# ルネサス 技術情報

製品分類	MPU&MCU	発行番号	TN-SH7-487A	Rev.	第1版
題名	SH7615 SDRAM 接続品の追加		情報分類	① 仕様変更 ② ドキュメント訂正追加等 ③ 使用上の注意事項 ④ マスク変更 ⑤ ライン変更	
適用製品	HD6417615ARF HD6417615ARFV	対象ロット等	関連資料	有効期限	
		-	SH7615 ハードウェアマニュアル 第1版 (ADJ-602-209)	永年

図1 128MビットシンクロナスDRAM(4Mワード×32ビット品)との接続例

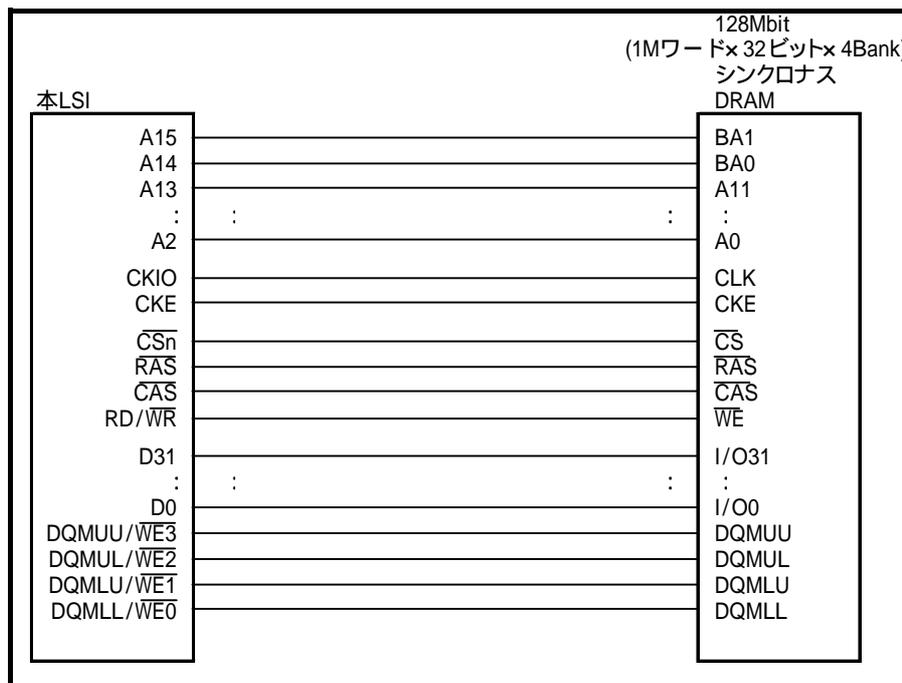
ビット7 AMX2	ビット5 AMX1	ビット4 AMX0	説明
0	0	0	16Mビット品(1M×16ビット)、64Mビット品(2M×32ビット) *2 (初期値)
0	0	1	16Mビット品(2M×8ビット) *1
0	1	0	16Mビット品(4M×4ビット) *1
0	1	1	4Mビット品(256k×16ビット)
1	0	0	64Mビット品(4M×16ビット)、128Mビット品(4M×32ビット) *3
1	0	1	64Mビット品(8M×8ビット)、128Mビット品(8M×16ビット) *1 *4、256Mビット品(8M×32ビット) *1 *5
1	1	0	予約(設定しないでください)
1	1	1	2Mビット品(128k×16ビット)

- 【注】 \*1 MCRのSZビットが0(16ビットバス幅)のときは予約となるので設定しないでください。  
 \*2 64Mビット品(2M×32ビット)との接続方法については、7.5.11を参照してください。  
 \*3 128Mビット品(4M×32ビット)との接続方法については、図1を参照してください。  
 \*4 128Mビット品(8M×16ビット)と接続する場合には、図2のように、32ビット幅で接続してください。  
 \*5 256Mビット品(8M×32ビット)との接続方法については、図3を参照してください。
